| No. | 高浜2-IASCC-9 rev1 | 事象：IASCC |

| No. | 高浜 2 - 熱時効 - 1 rev2 | 事象：2相ステンレス鋼の熱時効 | | | | | | | | | |
|-----------------|--|----------------------------|----|----|------|-----------------|-------|----------------------------|--------------|----|----------------------------|
| 質 問 | <p>(別冊-共通) 高浜発電所 2 号炉劣化状況評価書におけるステンレス鋼の熱時効について、高浜発電所 2 号炉高経年化技術評価書 (40 年目) [冷温停止状態が維持されることを前提とした評価]以降の最新知見等の反映により評価方法及び/又は評価結果に変更があった場合はその内容及び変更根拠を提示すること。</p> | | | | | | | | | | |
| 回 答 | <p>高浜発電所 2 号炉劣化状況評価書では、高浜 2 号炉の新技術基準への適合に係る工事計画認可申請書の記載を反映して内容の修正を行っています。</p> <p>熱時効に係る評価のうち、高経年化対策上着目すべき劣化事象としている評価について、評価方法及び/又は評価結果に変更があった対象は以下に示すものとなっています。</p>

| No. | 高浜2-熱時効-5 rev3 | 事象：2相ステンレス鋼の熱時効 |

| No. | 高浜2-コンクリート鉄骨-19 | 事象：機械振動 |

ホットレグ直管のき裂安定性評価結果

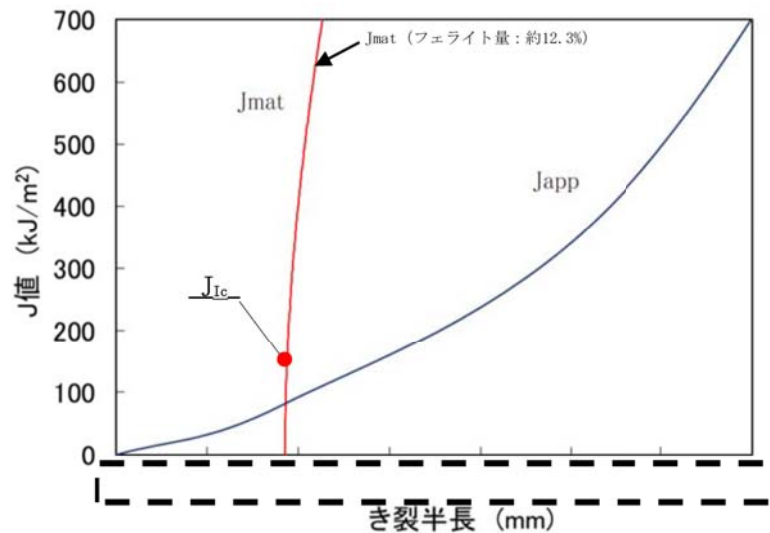
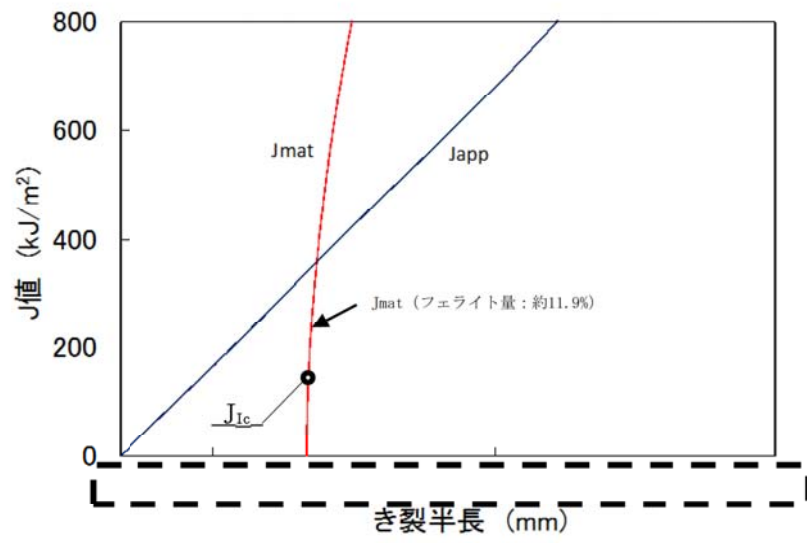
| 質 問 | <p>(別冊-5配管-4 1次冷却材管-14, 15頁)</p> <p>母管の熱時効に係る健全性評価について、重大事故等時(原子炉停止機能喪失)におけるプラント条件(ピーク温度360℃、ピーク圧力18.5MPa)を考慮しても、配管は不安定破壊することはないとした考え方及び具体的根拠を提示すること。</p> | |

6. き裂安定性評価

重大事故等時のホットレグ直管およびSG出口40° エルボにおけるき裂安定性評価結果を下図に示す。

重大事故等時においても、き裂進展抵抗がき裂進展力を上回ることで、およびき裂進展抵抗とき裂進展力の交点で、き裂進展抵抗の傾きがき裂進展力の傾きを上回っていることから、配管は不安定破壊することなく、重大事故等時のプラント条件を考慮しても健全であることが判断できる。

配管内面からの腐食（流れ加速型腐食）評価対象ラインの抽出フロー

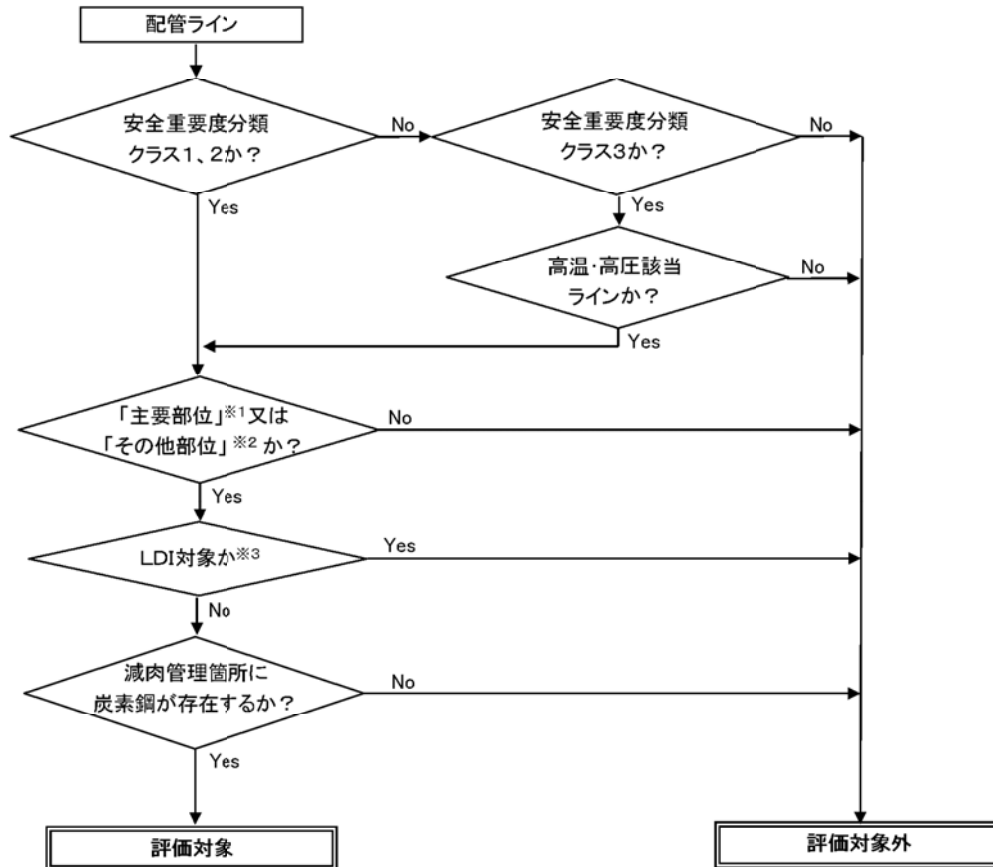
| 質 問 | <p>母管の内面からの腐食（流れ加速型腐食）に対する以下を含む評価の具体的内容を提示すること。</p> <ul style="list-style-type: none"> ・評価仕様 ・解析モデル ・入力（荷重）条件 ・評価対象とした系統ごとのライン数、ラインの抽出根拠及び減肉の種別（配管減肉管理に関する技術規格（日本機械学会）との対応に係る説明を含む。） ・評価対象としたラインに係る耐震重要度区分ごとの範囲、及び評価対象部位（解析モデル図に図示） ・評価結果 | |

| 回 答 | <p>1. 評価対象ラインの抽出について 高浜2号のPLM評価における「母管の内面からの腐食（流れ加速型腐食）」に対する耐震安全性評価は、発電用原子力設備規格加圧水型原子力発電所配管減肉管理に関する技術規格（以下「技術規格」という。）等を踏まえて策定した当社の管理指針「2次系配管肉厚の管理指針」に規定する検査対象系統を基に、評価対象ラインを選定し、耐震安全性評価を行っている。選定フローを添付-1に示す。</p> <p>2. 評価対象ライン数 その結果、評価対象として抽出され評価を行ったライン数は、系統分類毎にそれぞれ以下のとおり。 主蒸気系統配管：7ライン 主給水系統配管：14ライン 低温再熱蒸気系統配管：1ライン 第3抽気系統配管：1ライン 第4抽気系統配管：3ライン 補助蒸気系統配管：2ライン グランド蒸気系統配管：1ライン 復水系統配管：9ライン ドレン系統配管：22ライン 蒸気発生器ブローダウン系統配管：3ライン</p> <p>3. 評価結果 各評価仕様〔各評価用地震、想定減肉（必要最小肉厚or実測データ）、解析手法（梁モデル解析orFEM解析）〕と共に、各ラインの評価結果を添付-2に示す。</p> <p>4. 評価モデル 評価対象ラインのうち、PLM評価書に厳しいラインとして代表で記載した応力比の、対象箇所を含む解析モデル図を添付-3に示す。</p> | |
